**PROJET GREEN DOCK : PLATEFORME DE  
LOGISTIQUE URBAINE MULTIMODALE SUR  
LE PORT DE GENNEVILLIERS (92)**

**Mémoire en réponse à l'avis délibéré de la MRAe N APJIF-  
2025-019 du 23/04/2025**

**Figure 3 - Calcul de la surface désartificialisée dans le projet Green Dock**

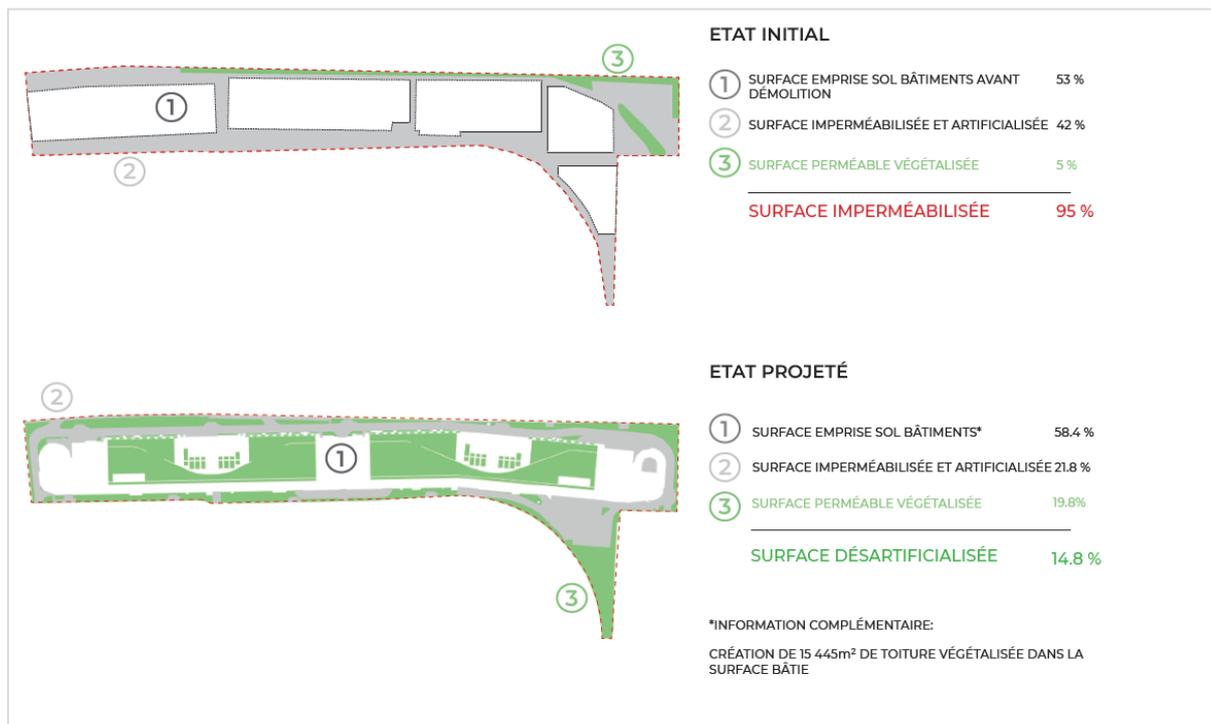
Dans ce même développement sur l'impact paysager, la MRAe remanie étonnamment les plans présentés par le porteur de projet afin de tenter de minimiser les surfaces végétalisées. Ainsi, dans l'illustration n°18 de l'avis de la MRAe, non seulement l'ensemble des toitures végétalisées a été retiré mais également l'ensemble de la pointe sud de l'emprise.

Il sera donc rappelé au lecteur les surfaces réellement prévues dans le projet et la comparaison avec l'état initial sur l'illustration ci-après.

Figure 8 - Site internet [suncalc.org](http://www.suncalc.org) suggéré par la MRAe avec un obstacle de 28m de haut (colline au nord du site) : ombre portée de longueur 1.270m

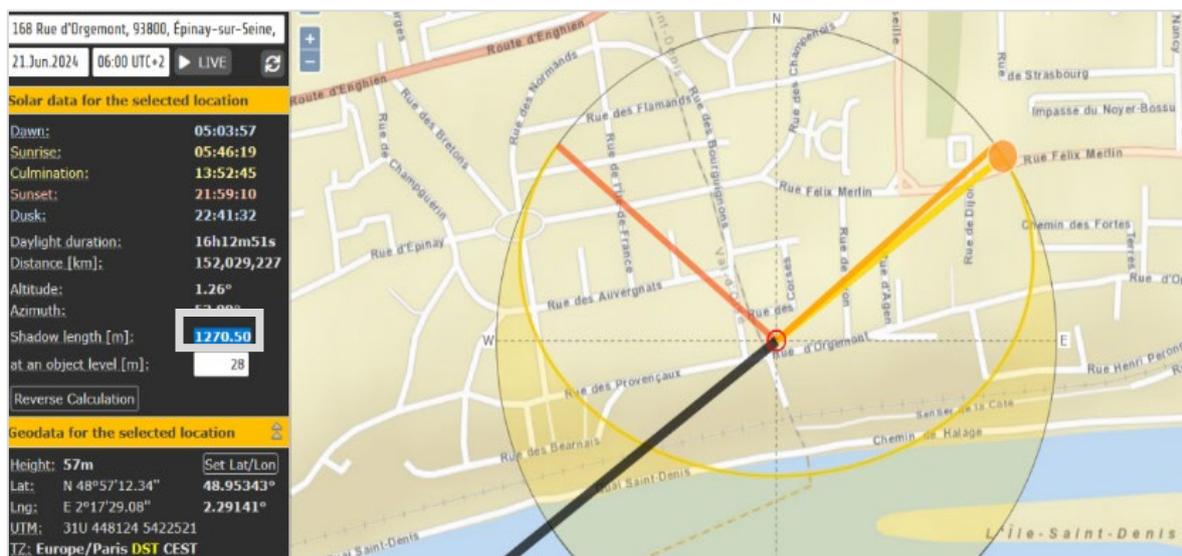
En utilisant le site [www.suncalc.org](http://www.suncalc.org) indiqué par la MRAe dans son analyse, le soleil présente une élévation de seulement 1,26° au-dessus de l'horizon. Le même site [suncalc.org](http://www.suncalc.org) confirme les données altimétriques du site tel qu'implémenté dans l'étude d'impact avec une colline (coteau d'Épinay-sur-Seine) atteignant 57m, et une altimétrie du projet envisagé équivalente à la colline faisant face au site.

La longueur de l'ombre portée par la colline est alors calculée par [suncalc.org](http://www.suncalc.org) et mesure plus de 1.200 m tel qu'indiqué dans l'illustration ci-dessous.

Figure 9 - Illustration 20, MRAe : l'ombre projetée de la colline au nord n'atteint pas ou peu le site d'étude, l'ombre devrait s'étendre sur plus de 1km

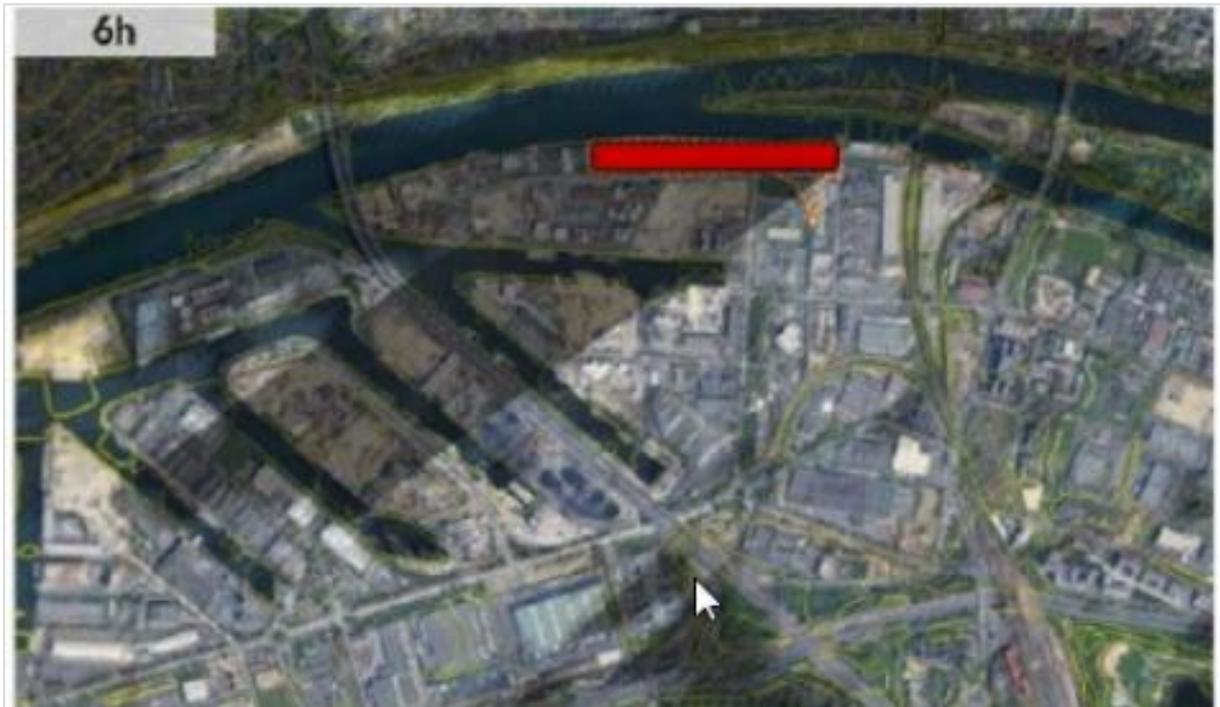
La colline au nord crée donc bien une ombre portée sur l'ensemble du site et bien au-delà, ce qui n'est pas le cas dans l'illustration 20.

Figure 10 - Simulation des ombres projetées le 21 juin à 6h heure légale, sur la maquette complète avec dénivelés réels (outil Vray). La colline projette une ombre sur l'ensemble du site et au-delà.

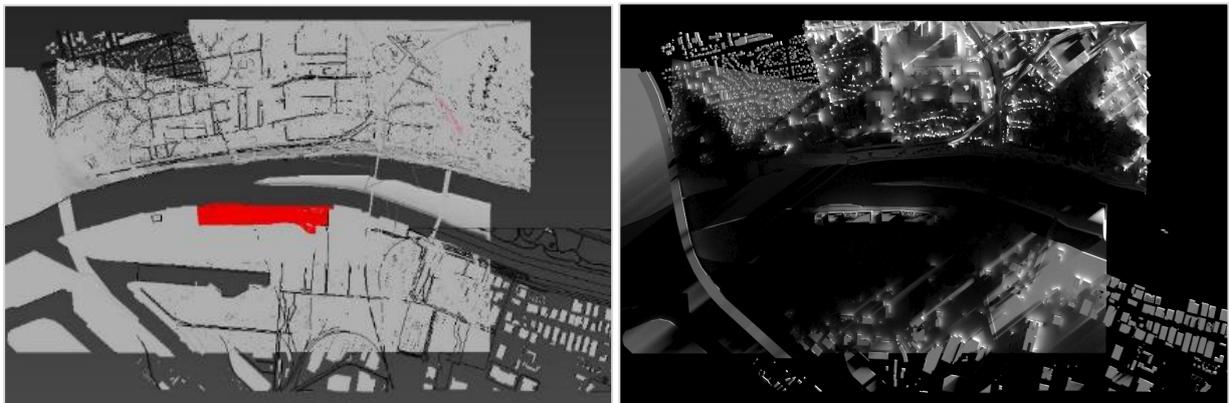
Le modèle utilisé par la MRAe ne prend donc pas correctement en compte la topographie de l'environnement du site, contrairement à l'étude présentée dans l'étude d'impact du projet. Par ailleurs, les résultats présentés par Goodman France sont corroborés par le site [www.suncalc.org](http://www.suncalc.org).

En réutilisant les outils de simulation précis et en appliquant l'horaire de 6h heure légale, il est alors obtenu **une ombre projetée de la colline sur l'ensemble du site.**

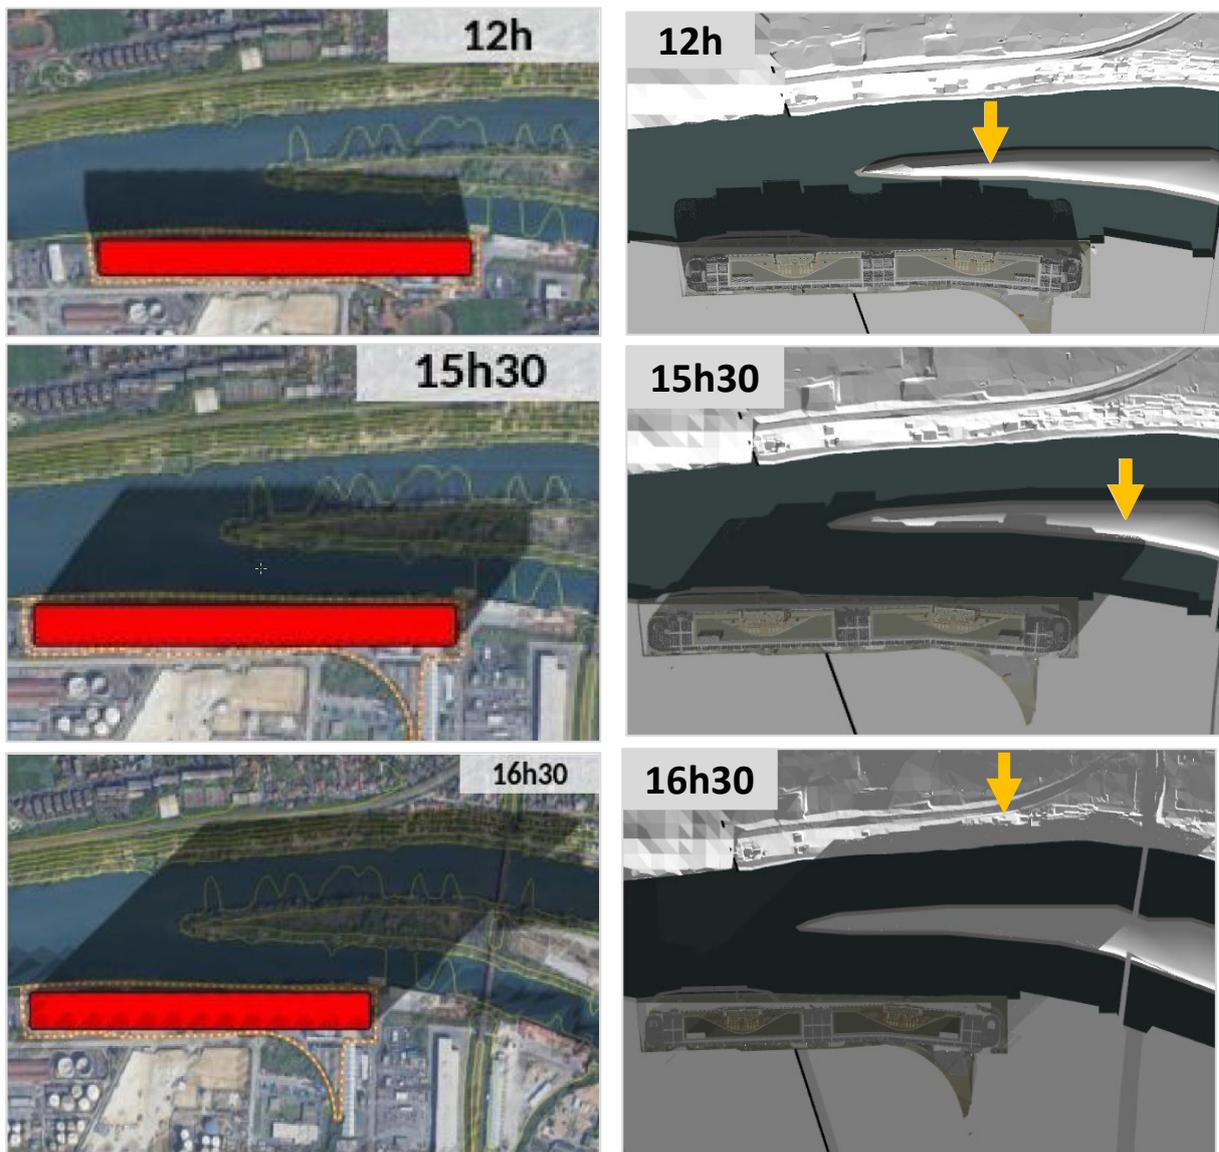
Il est indiqué dans l'avis de la MRAe que le projet de bâtiment a été modélisé sous la forme d'un parallélépipède, d'une hauteur de 33,65m. Cette valeur, dont l'origine est inconnue, ne correspond pas à la hauteur réelle du bâtiment. En effet, comme indiqué en réponse à la recommandation n°4 du présent mémoire, le projet Green Dock présente une hauteur moyenne à l'acrotère de 28,37 mètres, ponctuellement interrompu par les bureaux, atteignant alors 31,49 mètres. Les rampes, situées aux extrémités du projet, présentent une hauteur de 24,73 mètres, soit près de 9 mètres de moins que la hauteur du parallélépipède modélisé dans l'avis de la MRAe.

Ainsi, les simulations comparatives entre la volumétrie et topographie prises en compte par la MRAe et celles prises pour l'étude du projet Green Dock permettent d'identifier les écarts suivants, pour la journée du 21 décembre.

L'ensemble de ces imprécisions induisent des erreurs significatives sur les ombres projetées tout au long de l'année, et notamment pendant la journée spécifique du 21 décembre.

Figure 20 - Profil de berge imperméabilisée, avant projet de compensation

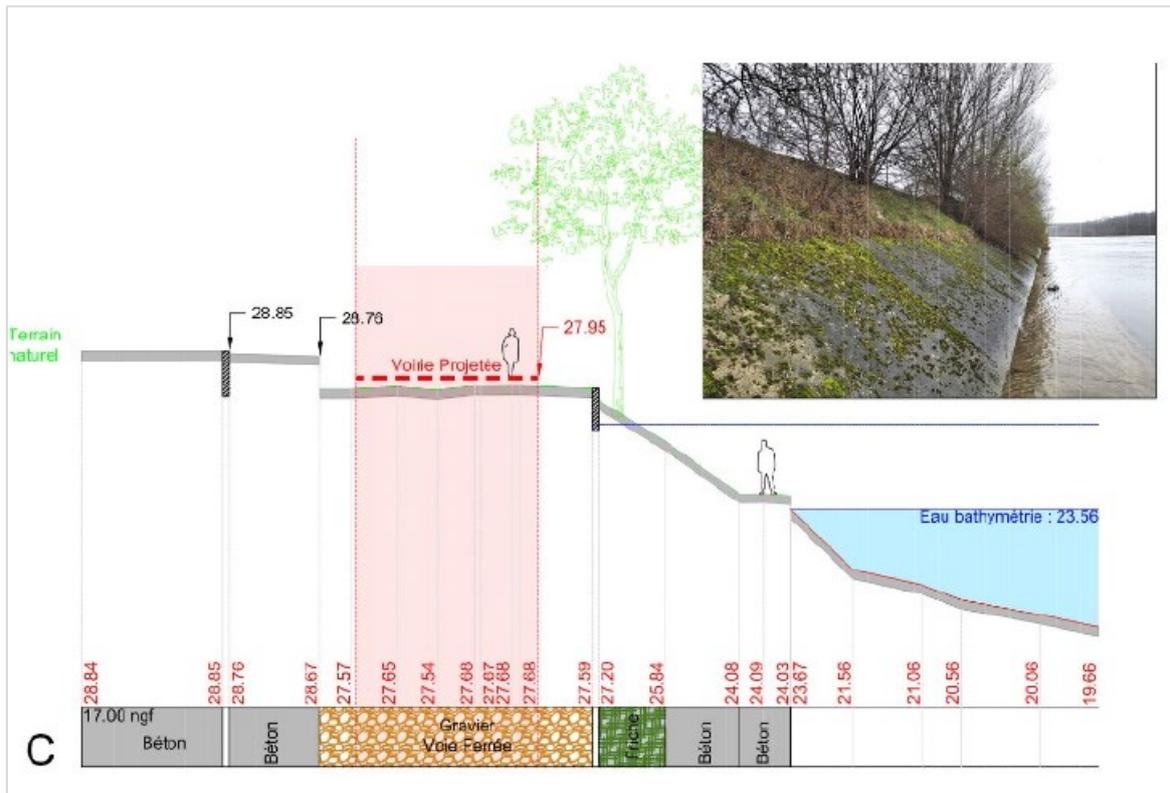
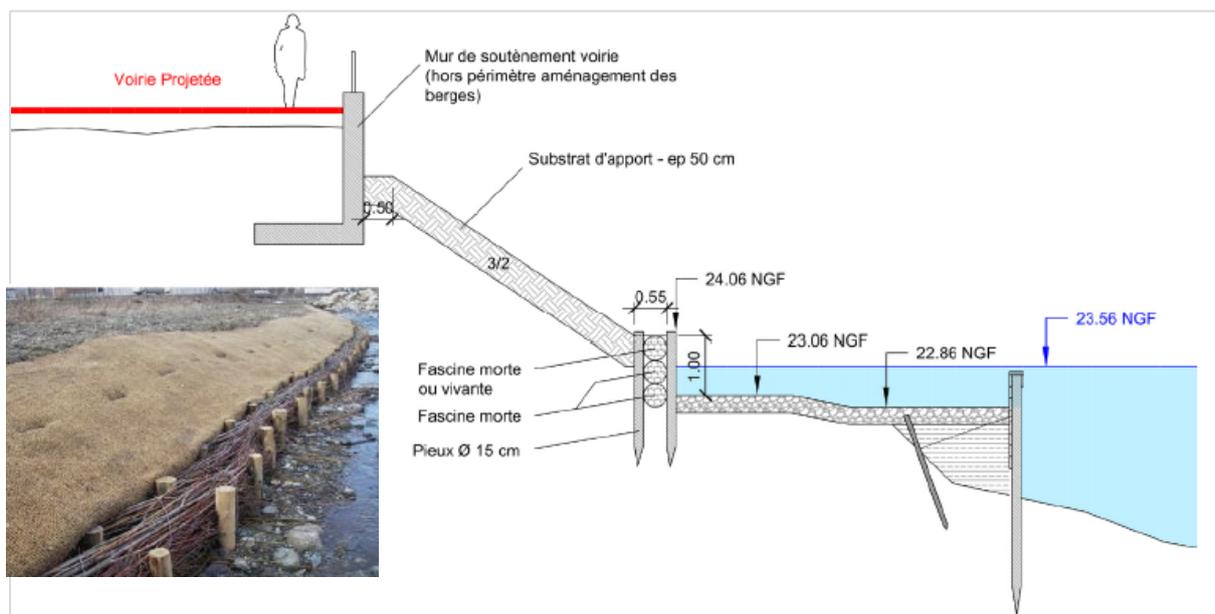
*“L'Autorité environnementale recommande de modifier le projet de manière à favoriser la végétalisation des berges sur une largeur de 10 à 20 mètres sans conflit d'usage avec la voirie et restaurer la continuité du corridor alluvial.”*

Goodman France a choisi d’opter pour un projet compensatoire excédant les exigences réglementaires. En effet, il a été choisi de développer un projet de désartificialisation sur un linéaire de 420 mètres linéaires à très forte valeur ajoutée, alors que 250 mètres linéaires auraient suffi, situé au droit du site projet, en face de la pointe de L’Île-Saint-Denis et de la zone Natura 2000. Ce projet de compensation porte sur le développement de plus de 1.500 m<sup>2</sup> d’herbiers, complétés par plus de 2.000 m<sup>2</sup> de surfaces végétalisées en berge. Ce projet permettra une désimpermeabilisation de berge et viendra renforcer la biodiversité du corridor alluvial au droit du site.

Les coupes suivantes permettent de se rendre compte de l’avant / après du projet :
